Návrh Zásadních připomínek MČ Praha 10 k návrhu Metropolitního plánu

01. Zásadní připomínky k textové části Metropolitního plánu

02. Zásadní připomínky k souladu s Generelem veřejných prostranství Prahy 10

1.07 Doplnění cílového charakteru lokality - 302 / Třebešín

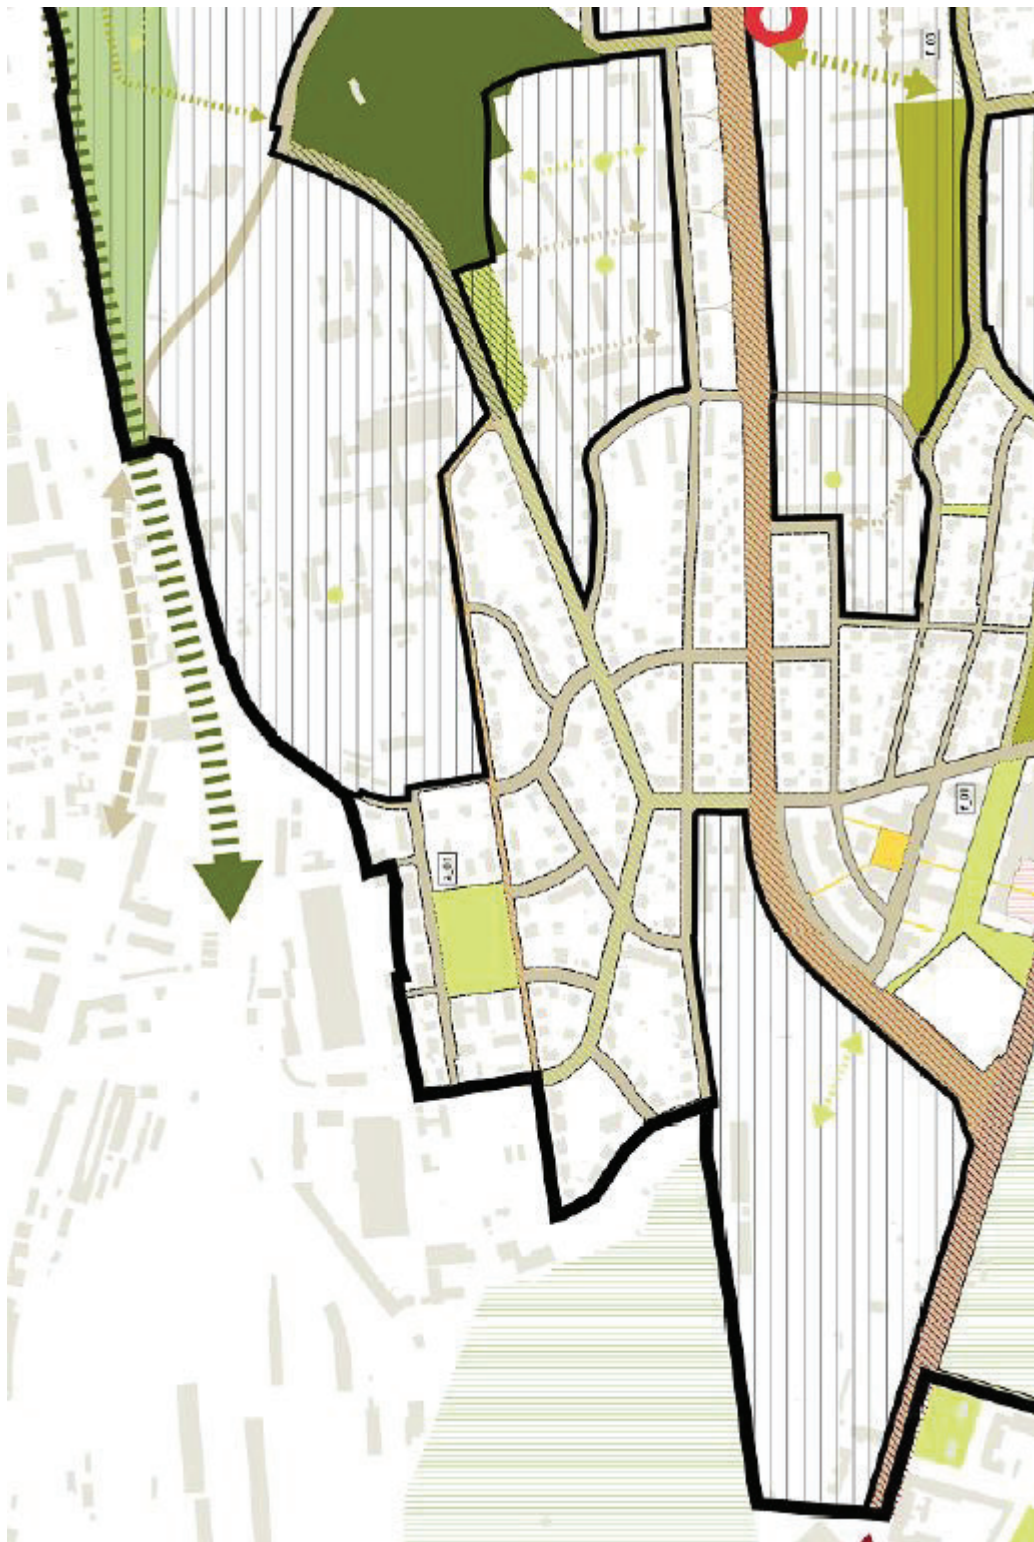
Text vyjádření: Požadujeme v textu cílového charakteru lokality akcentovat osu s parkovými plochami a plochami veřejné občanské a rekreační vybavenosti v ulici na Třebešíně za účelem její ochrany.

Text zdůvodnění: MČ považuje za důležité chránit stávající plochy veřejné vybavenosti a městských parků v ulici Na Třebešíně. Tato osa je důležitou součástí v návaznosti Malešického parku na Olšanské hřbitovy. To potvrzuje Generel veřejných prostranství Prahy 10 (2016, dále jen "GVP"), který definuje jižní část ulice Na Třebešíně jakožto veřejné prostranství lokálního významu - smíšené. Viz přílohu a celý dokument GVP:
<https://drive.google.com/drive/folders/1AgcRGy0aQRNE65BzeWywC7mV0cjZTn81?usp=sharing>.

2.01 Městská parková plocha - Dětská - V Olšinách

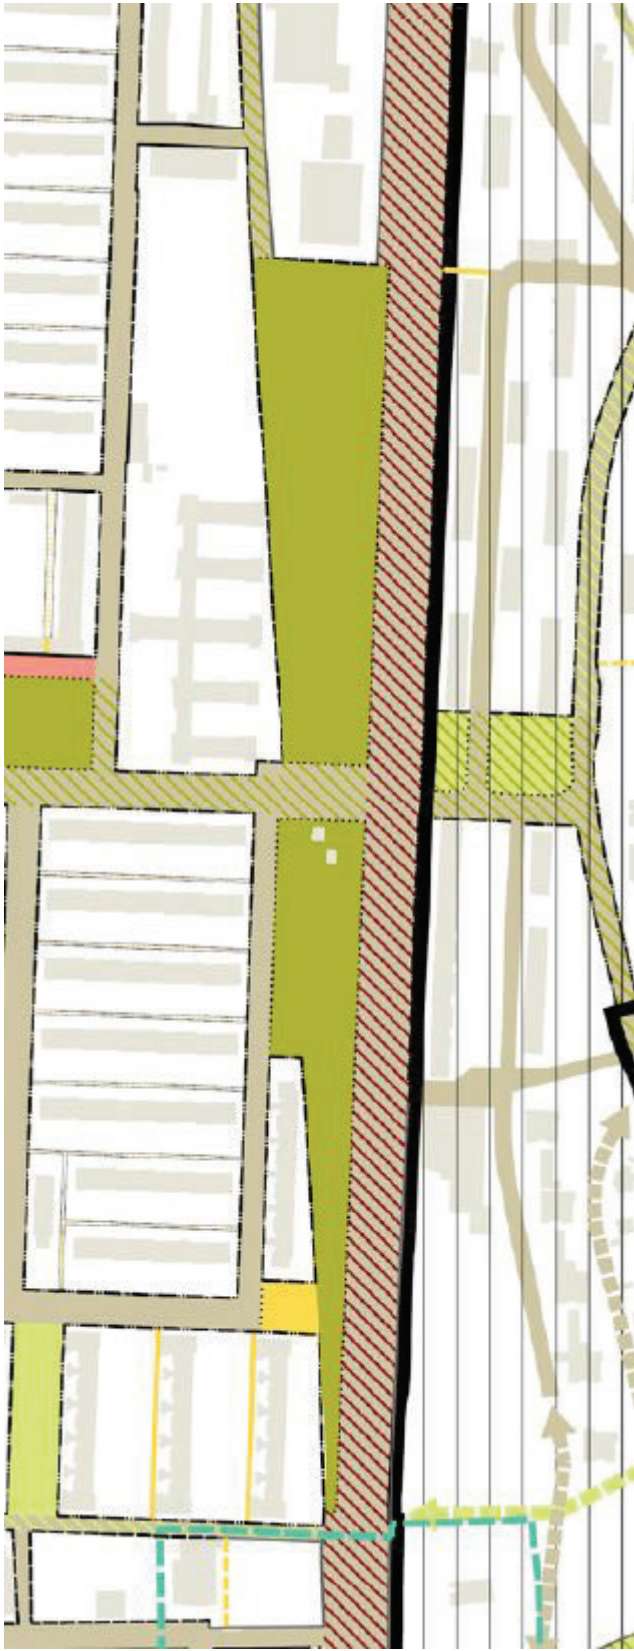
Text vyjádření: Požadujeme rozšíření sousední městské parkové plochy 123/106/2783 o tento pozemek.

Text zdůvodnění: Dle Generelu veřejných prostranství Prahy 10 (2016, dále jen "GVP") je tato plocha (myšleno včetně pozemku parc. č. 2796/45 v k. ú. Strašnice) definována jakožto veřejné prostranství čtvrt'ového významu - zelené. Pozemek se nachází ve svěřené správě MČ. Viz přílohu a celý dokument GVP:
<https://drive.google.com/drive/folders/1AgcRGy0aQRNE65BzeWywC7mV0cjZTn81?usp=sharing>.

2.02 Městská parková plocha - Chrpová - Malinová - Karafiátová

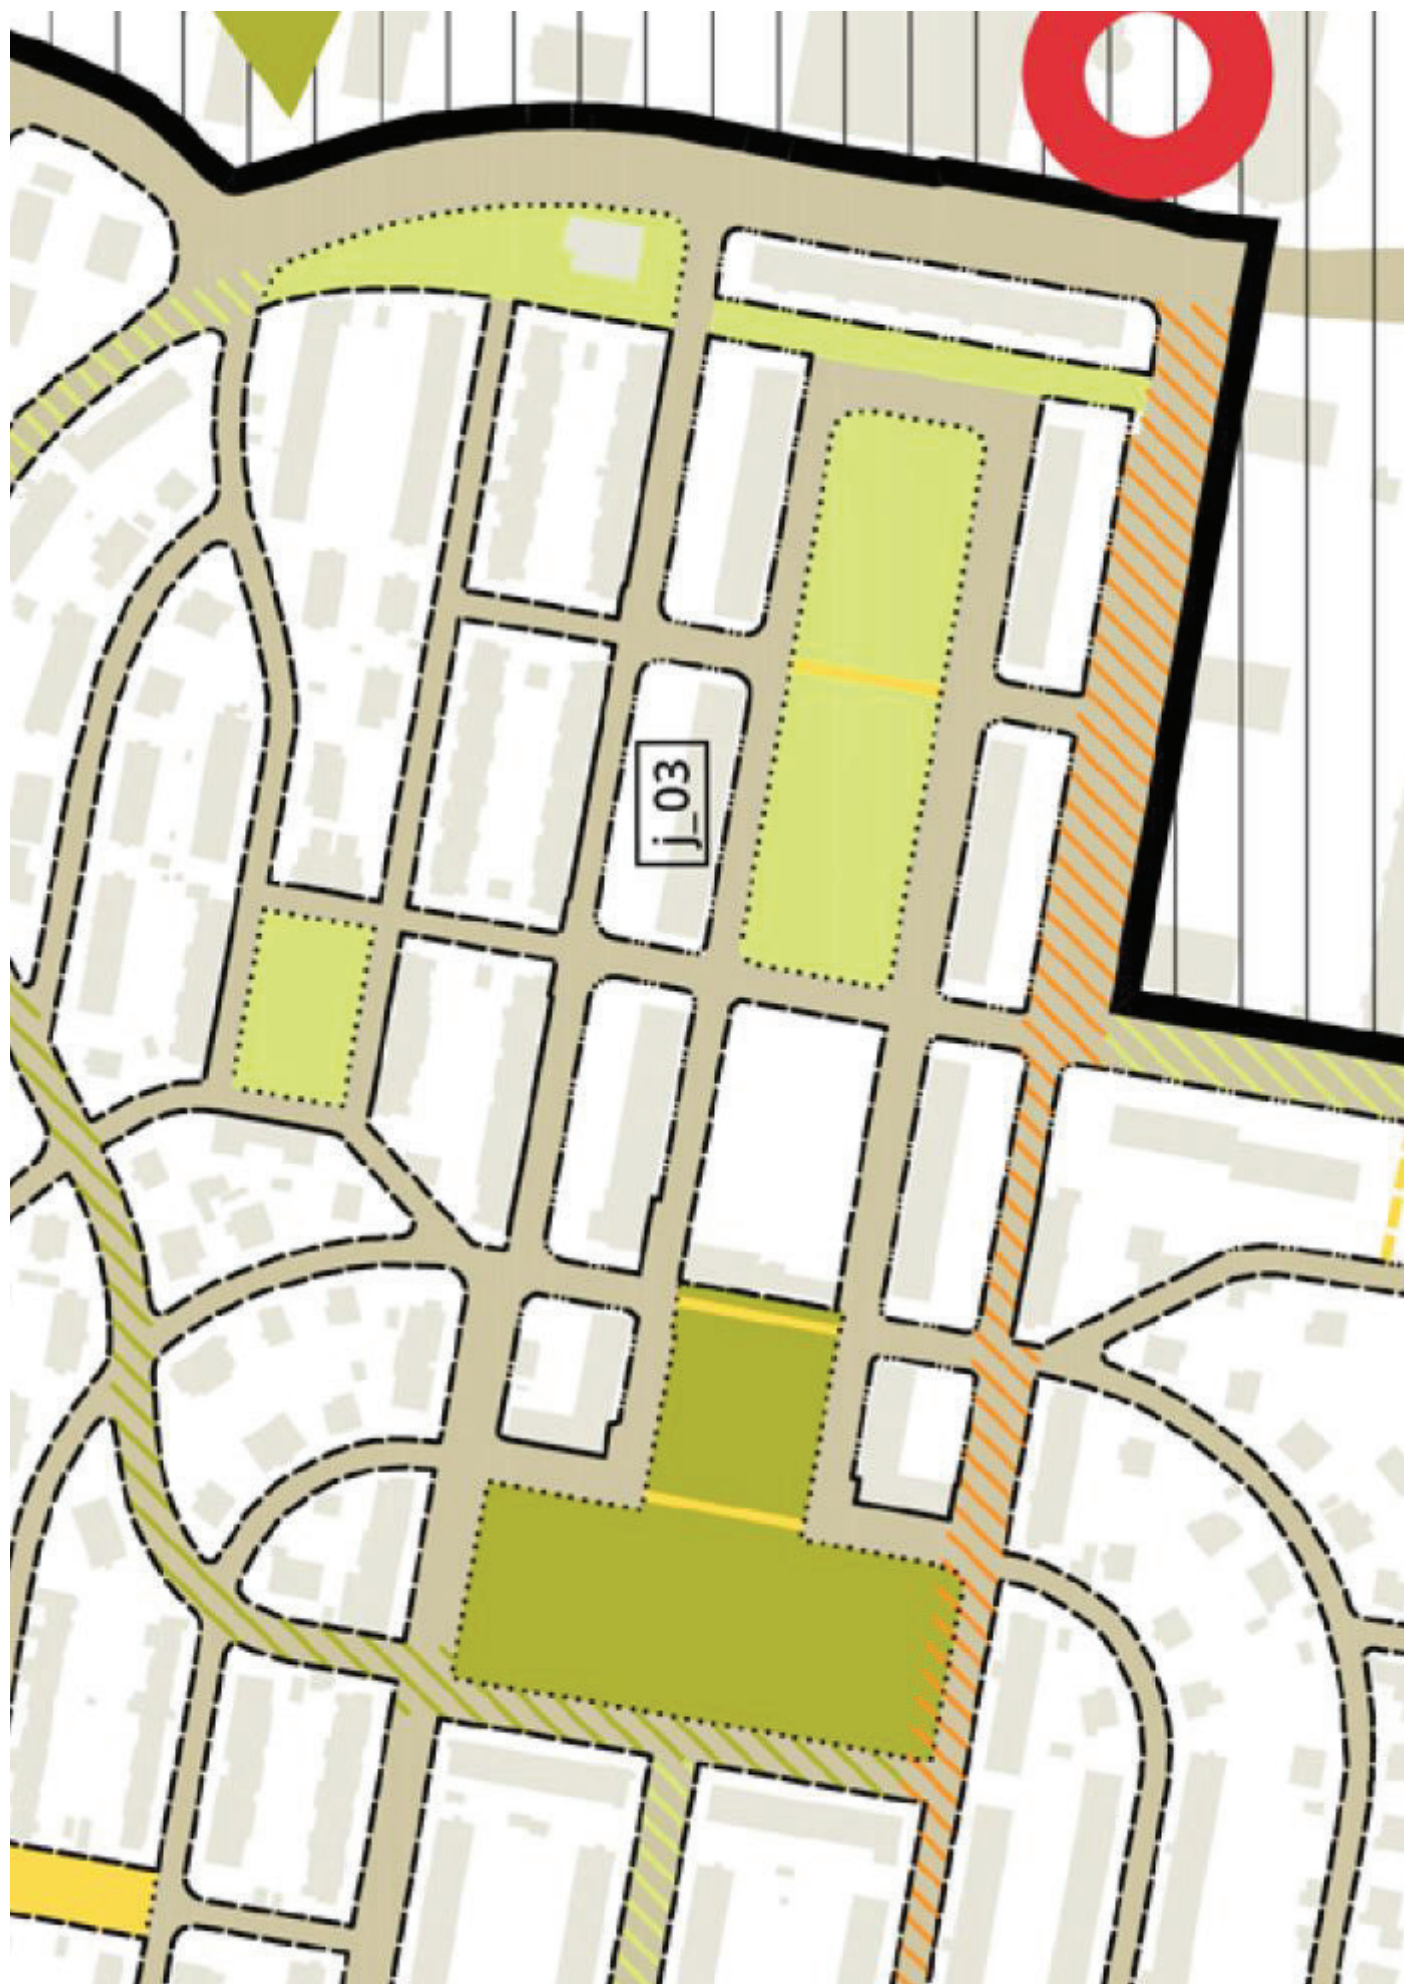
Text vyjádření: Požadujeme na předmětném pozemku zakreslit městskou parkovou plochu zahradní.

Text zdůvodnění: Dle Generelu veřejných prostranství Prahy 10 (2016, dále jen "GVP") je tato plocha definována jakožto veřejné prostranství čtvrt'ového a místního významu - zelené. Téměř celá plocha se nachází ve svěřené správě MČ. V tomto případě považujeme městskou parkovou plochu za vhodnější označení nežli náměstí vymezené plochou s parkově upravenou částí. Viz přílohu a celý dokument GVP:
<https://drive.google.com/drive/folders/1AgcRGy0aQRNE65BzeWywC7mV0cjZTn81?usp=sharing>.

2.03 Městská parková plocha - Mezi Zahrádkami

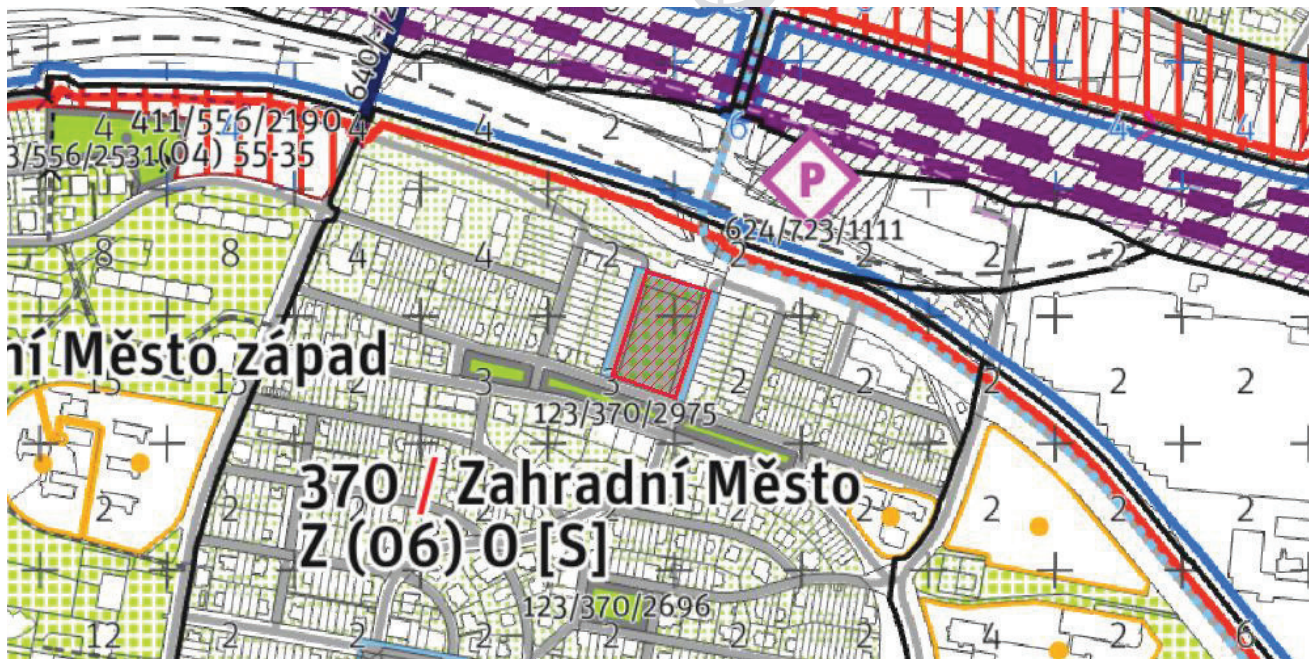
Text vyjádření: Požadujeme na předmětném pozemku zakreslit městskou parkovou plochu zahradní.

Text zdůvodnění: Dle Generelu veřejných prostranství Prahy 10 (2016, dále jen "GVP") je tato plocha definována jakožto veřejné prostranství místního významu - smíšené. Téměř celá plocha je svěřené správě MČ. V tomto případě považujeme městskou parkovou plochu za vhodnější označení nežli náměstí vymezené plochou s parkově upravenou částí. Viz přílohu a celý dokument GVP:
<https://drive.google.com/drive/folders/1AgcRGy0aQRNE65BzeWywC7mV0cjZTn81?usp=sharing>.

2.06 Městská parková plocha - Přípotoční

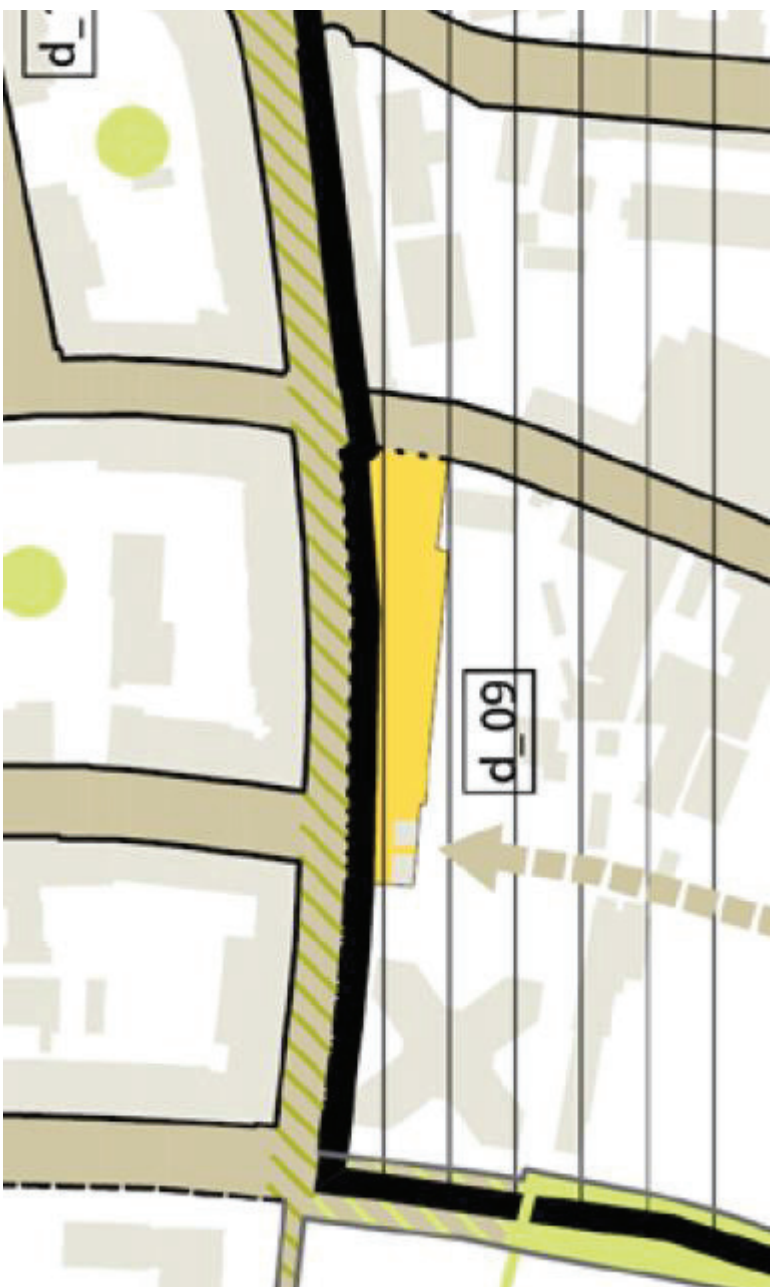
Text vyjádření: Požadujeme na předmětném pozemku zakreslit městskou parkovou plochu zahradní.

Text zdůvodnění: Dle Generelu veřejných prostranství Prahy 10 (2016, dále jen "GVP") je tato plocha definována jakožto veřejné prostranství místního významu - smíšené. Celá plocha se nachází ve svěřené správě MČ. Viz přílohu a celý dokument GVP:
<https://drive.google.com/drive/folders/1AgcRGy0aQRNE65BzeWywC7mV0cjZTn81?usp=sharing>.

2.10 Náměstí - Dukelská x Jakutská

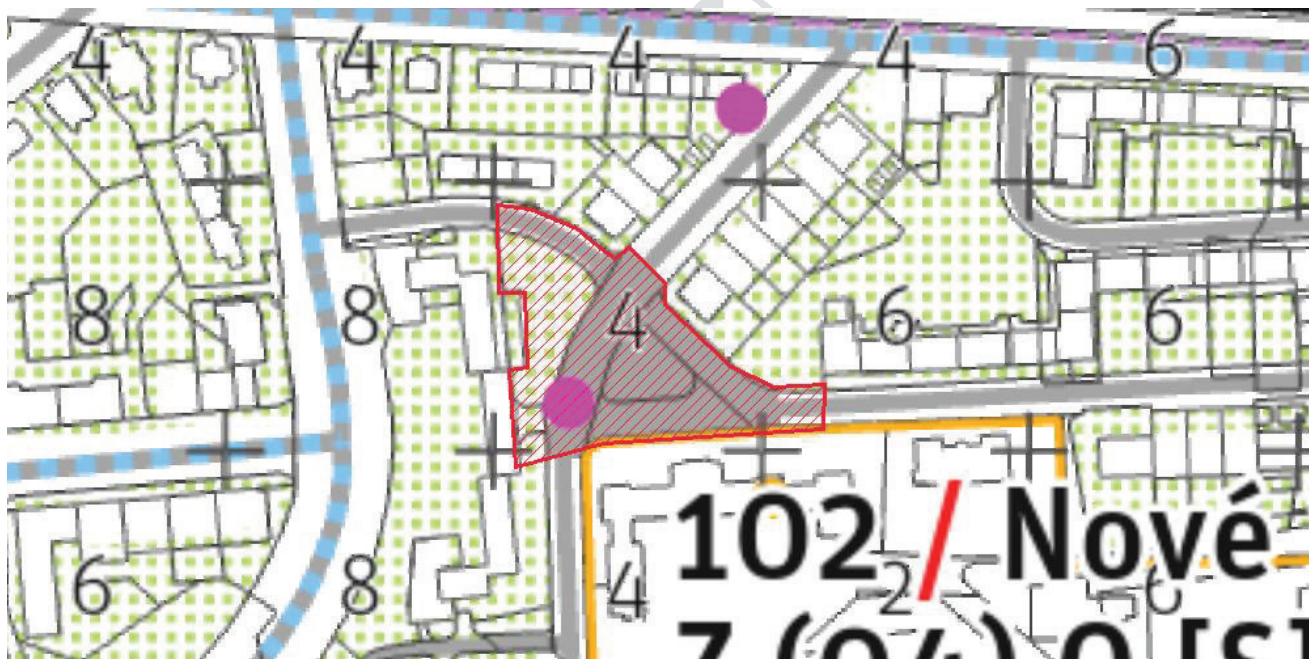
Text vyjádření: Požadujeme ve vymezené ploše zakreslit náměstí vymezené plochou s překryvem parkově upravené části náměstí.

Text zdůvodnění: Dle Generelu veřejných prostranství Prahy 10 (2016, dále jen "GVP") je tato plocha definována jakožto veřejné prostranství lokálního významu - smíšené. Celá plocha se nachází v majetku HMP nebo ve svěřené správě MČ. Návrh GVP je zpřesněn Dílčím generelem Nové Vršovice (dále jen "DGVP"), který považuje tuto plochu za uliční prostranství. Viz přílohy a celý dokument GVP a DGVP:
<https://drive.google.com/drive/folders/1AgcRGy0aQRNE65BzeWywC7mV0cjZTn81?usp=sharing>,
https://drive.google.com/drive/folders/11KhNODc1xw2JNtcuHQnmGhH4GB_zpO?usp=sharing.
